Enquête publique unique sur la modification n°3 (M3) et la révision allégée n°1 (RAP1) du PLUI d'Est Ensemble, et sur les périmètres délimités des abords (PDA) des monuments historiques

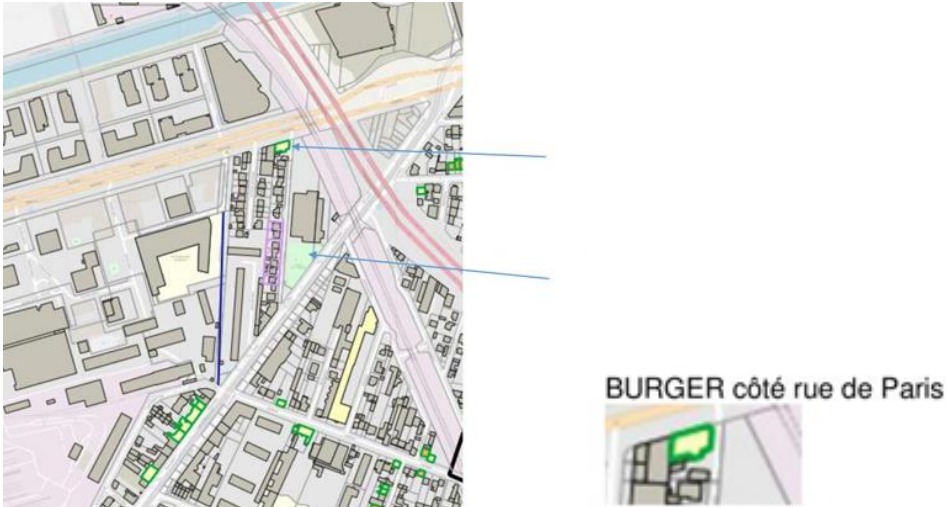
Mail 76			X		X	X					X		@131 – Gil MARTIN – Montreuil Objet : Linéaire commercial à créer Le projet d'aménagement des abords du tramway prévoyait la création de commerces le long de la nouvelle rue, en créant des venelles et cheminements piétons parallèles. Le tracé en rouge, parallèle à la rue du Capitaine Guynemer indique la création de commerces sur ce qui s'exprime dans le projet des abords comme une venelle piétonne. L'emplacement de cette ligne rouge doit être reportée le long du tramway, où il sera plus pertinent pour les commerces et l'animation de l'espace public

Exemple véranda avec toit végétalisé

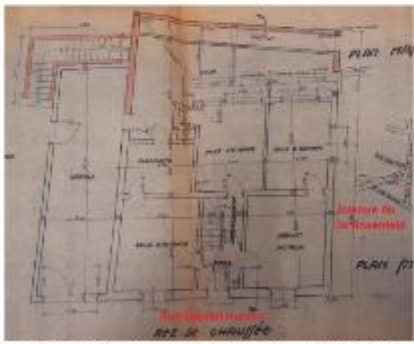
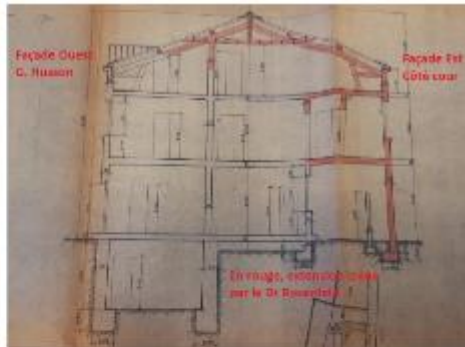
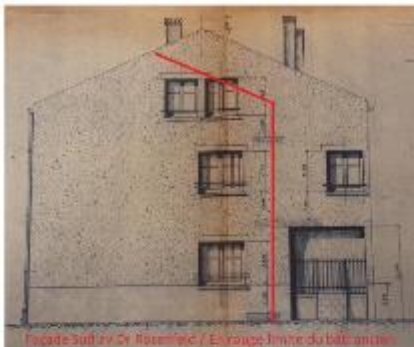
Mail 101		X		X							X	@157 – Bruno PETRAROLI ROY – Bagnolet Objet : Modification Oblique 45 degrés pour véranda Vous trouverez en PJ une contribution pour une évolution du PLUi, au sujet des obliques de 45° des constructions afin d'intégrer des vérandas <u>PJ. Courrier + photos</u> Demande de modification de la règle de l'oblique à 45 degrés en dernier étage pour l'installation d'une véranda – proposition de toit végétalisé Nous avons pour projet d'installer une véranda sur notre terrasse, donnant sur l'avenue Pasteur (204 bis) afin d'agrandir notre appartement. Nous sommes propriétaires depuis 2020 d'un appartement de 3 chambres, en dernier étage. Nous y vivons avec 2 jeunes enfants et souhaiterions-nous y projeter sur le long terme en ajoutant un bureau pour y faire du télétravail. Nous pourrions ainsi offrir à notre fils et notre fille la possibilité d'avoir à terme chacun leur chambre. Avec 2 enfants, une pièce séparée nous est indispensable pour travailler. En effet, le télétravail étant un élément central et indispensable dans nos entreprises respectives. Nous nous plaisons énormément à Bagnolet et dans notre quartier et aimerions-nous y projeter encore de très nombreuses années. Ainsi, début 2024, nous avons commencé à entamer les démarches pour installer une véranda sur une partie de notre terrasse de 14 m², donnant sur l'avenue Pasteur, afin d'y installer une véranda d'environ 10m². Après avoir consulté et reçu des devis de diverses entreprises spécialisées dans l'installation de véranda, nous avons choisi le leader français, Gustave Rideau. Dans le même temps, nous avons échangé par email puis pris rendez-vous avec le service de Bagnolet en charge de ces questions. Le rendez-vous a eu lieu le 17 avril 2024 avec Mme Delli Flori, instructrice du droit des sols de la ville de Bagnolet. Lors de ce rendez-vous, Mme Delli Flori nous a malheureusement indiqué que notre projet n'était pas conforme au Plan Local d'Urbanisme intercommunal d'Est Ensemble. Notre appartement étant situé dans une zone UM (31C16), il est concerné par la disposition particulière du PLUi définie page 240. En effet, le respect d'une oblique à 45 degrés est demandé comme décrit sur le schéma en annexe. Lors de notre échange avec Mme Delli Flori, nous avons compris que la philosophie de cette règle étant de limiter la densification visuelle du quartier. Nous comprenons bien entendu cette règle. Cependant, nous souhaiterions aborder cette problématique avec la réalité de la zone. 1) Notre bâtiment est à proximité immédiate de bâtiments très hauts, notamment rue François Mitterrand, zone UM également côté nombre pair (31C25). 2) De hauts arbres sont plantés à proximité immédiate de la façade de l'immeuble, cachant ainsi notre terrasse depuis la rue. (Voir photos en annexe) 3) Notre terrasse est seulement visible depuis le cimetière (ancien cimetière) 4) Un permis de construire (PC 093 006 24 B 0030) vient d'être déposé par un promoteur sur la parcelle voisine. Et la façade du futur immeuble légèrement

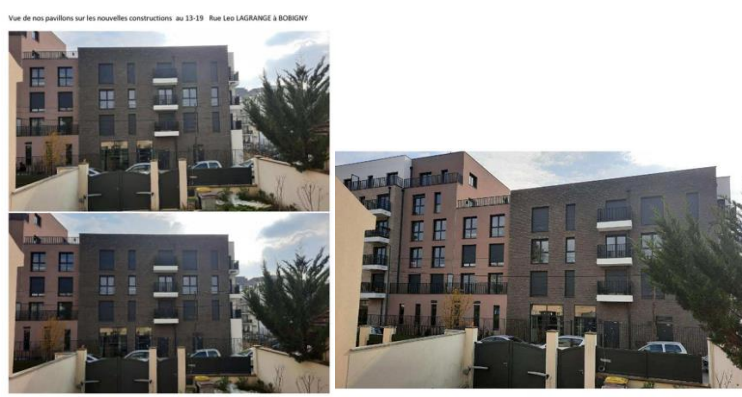
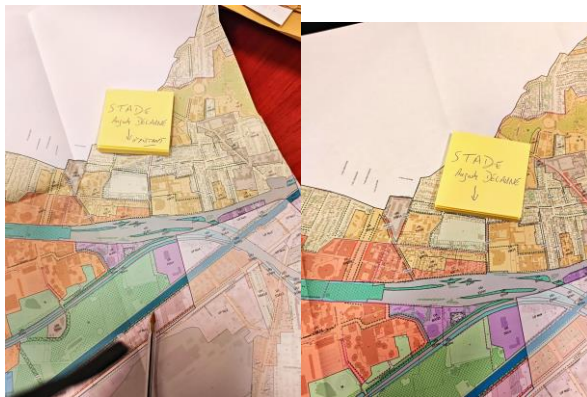
Mail 253		X	X	X	X						X		<u>@315 – Aliénor SAINT PAUL – Romainville</u> Habitante de la rue du capitaine Guynemer, Veuillez trouver ci-joint mon courrier pour la ville de Romainville, zone UP Ro 3c dans le PLUi opposable et zone UP Ro 3d dans le projet de modification 3. Il est indispensable que la hauteur de bâtiments soit limitée à 10 mètres dans cette zone, que le choix des constructions nouvelles soit en harmonie avec les espaces naturels. (constructions écologiques, végétation présente préservée et développée) Doublon du document joint à la contribution mail 251 - @313
Mail 254	X	X	X	X	X						X		<u>@316 – Sylvain MATHIEU – Montreuil</u> 1. Sur la forme, il est regrettable que la carte générale ne fasse pas apparaître en légende la zone correspondant à PAPAGMO1. Il faut rentrer dans le règlement pour comprendre les éléments relatifs à ce périmètre compte tenu de son importance. 2. Sur la parcelle 227 de la zone UR 91D19, un espace vert est présent appartenant à la propriété LOGIREP au 25 rue Emile Beauvils et n'est pas recensé en espace paysager de grande résidence. 3. Nous souhaitons proposer comme arbres à classer : le tilleul qui se situe sur la parcelle de l'école Méliès Maternelle actuelle à l'entrée de l'école square Alice ; un olivier sur une propriété privée parcelle n°88 de la zone UH91E10 au 6 rue des pavillons.
